URZĄD MARSZAŁKOWSKI
WOJEWÓDZTWA POMORSKIEGO

DIF-DR.8022.36.2025

Departament Infrastruktury Urzędu Marszałkowskiego Województwa Pomorskiego, po zapoznaniu się z „Analizą zasadności budowy sygnalizacji świetlnej na istniejącym przejściu dla pieszych przez DW 211, przy skrzyżowaniu z ul. Strażacką w Dzierżaninie (opracowanie Pracownia Projektowa Esdrog Rafał Rosengart, październik 2022 r.), zwraca się o wprowadzenie zalecanych zmian w stałej organizacji ruchu oraz realizację wskazanego w opracowaniu zakresu robót drogowych. Analizowane czynniki (natężenie ruchu pojazdów, natężenie ruchu pieszych i zdarzenia drogowe) nie wykazały konieczności zastosowania wnioskowanej przez Zespół Kształcenia i Wychowania sygnalizacji świetlnej, jednak autorzy opracowania przeprowadzili szczegółową ocenę bezpieczeństwa ruchu drogowego na ww. przejściu dla pieszych i sformułowali zalecenia, których realizacja poprawi warunki korzystania z przejścia i podniesie poziom bezpieczeństwa.

Stadium:		Analiza bezpieczeństwa ruchu drogowego
Obiekt budowlany	Nazwa:	Analiza zasadności budowy sygnalizacji świetlnej na istniejącym przejściu dla pieszych przez DW211, przy skrzyżowaniu z ul. Strażacką w Dzierżążnie.

Foto 12. Wlot drogi wojewódzkiej nr 211 (zachodni) – widok w kierunku przejścia dla pieszych – pojazd cofający z placu przed sklepem

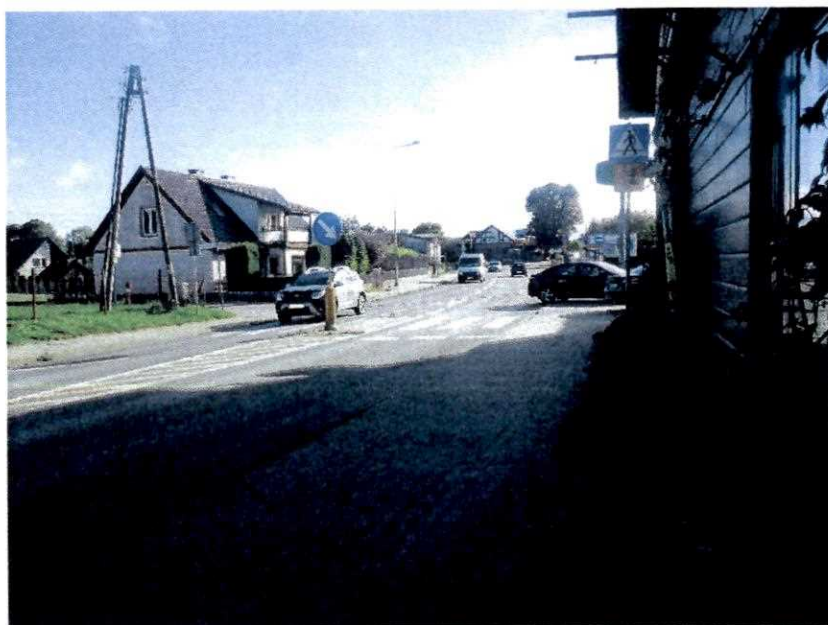
4) „Plac manewrowy” przed sklepem „Żabka”, w rejonie przejścia dla pieszych – foto. 5-12.

W trakcie wizji lokalnej w terenie, zaobserwowano liczne dojazdy pojazdów (kilkanaście pojazdów w godzinie) w obszar placu. Pojazdy notorycznie zatrzymują się w obszarze przydrożnego chodnika, ograniczając możliwość swobodnego przechodzenia pieszym. Notorycznym jest też fakt wykorzystywania przez kierujących obniżonego krawężnika w rejonie przejścia dla pieszych i

Takie warunki ruchu są bardzo niebezpieczne dla niechronionych uczestników. Kierujący pojazdami przy włączaniu się do ruchu z „placu manewrowego” (niejednokrotnie cofając w obręb przejścia), dużą uwagę skupiają na obserwacji ruchu na jezdni, przez co ich uwadze mogą umknąć zagrożenia, które powodują dla pieszych. Z przejścia dla pieszych w znacznej części korzystają dzieci. Są to nierzadko osoby o niskim wzroście, przez co mogą być niedostrzeżeni przez kierowców manewrujących w obszarze przejścia.

- ograniczenie prędkości do 40 km/h (B-33);
- zawężenie pasów ruchu w obszarze wyspy kanalizującej do szerokości 3,25 m każdy, poprzez rozmalowanie oznakowaniem poziomym;
- wprowadzenie oznakowania pionowego D-6 + T-27 na tle folii odblaskowo-fluorescencyjnej żółto-zielonej, bliżej krawędzi jezdni (na wysięgnikach);
- wygrodzenie balustradami możliwości przejazdu i manewrowania na „placu manewrowym” przy „Żabce” w obszarze przejścia dla pieszych;
- lokalizację dodatkowego wpustu deszczowego z podłączeniem do systemu kanalizacji, w obszarze zastoiska wodnego przed przejściem;
- doświetlenie przejścia oświetleniem dedykowanym.
